Samrådsyttrande ”Hjorthagstornet” dp S-2009-11340-54

Detaljplaneförslaget avser att ersätta gasklocka 4 med ett bostadshus och göra gasklocka 3 till ett kulturhus.

Stor bestående negativ konsekvens på Fiskartorpet, inre och yttre delen av Husarviken och Fisksjöäng (MKB april 2008)

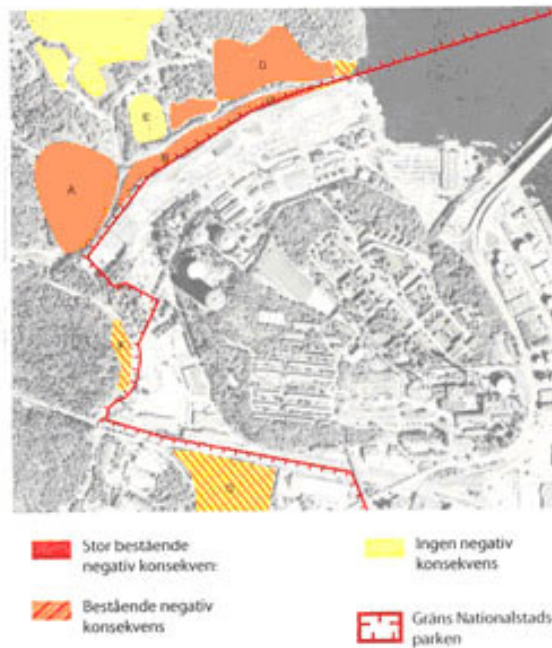
Ovanstående bild är hämtad ur *MKB för fördjupat program för Hjorthagen*, beslutshandling april 2008. Den avser den förslagna bebyggelsen längs med Husarviken. Bedömningen i denna MKB är att områdena på andra sidan Husarviken, dvs. inne i Nationalstadsparken, kommer att få en stor bestående negativ konsekvens av den föreslagna bebyggelsen. Den bebyggelsen är ca. 20 m från Husarviken och med en höjd av 24-27 m ovanför marknivå. Det planerade Hjorthagstornet kommer visserligen att stå på ett större avstånd från Husarviken och parken, men kommer å andra sidan att vara väsentligt högre, 170 m från en marknivå som ligger ca 20 m högre. Den negativa konsekvensen kommer att bli väsentligt mycket större.
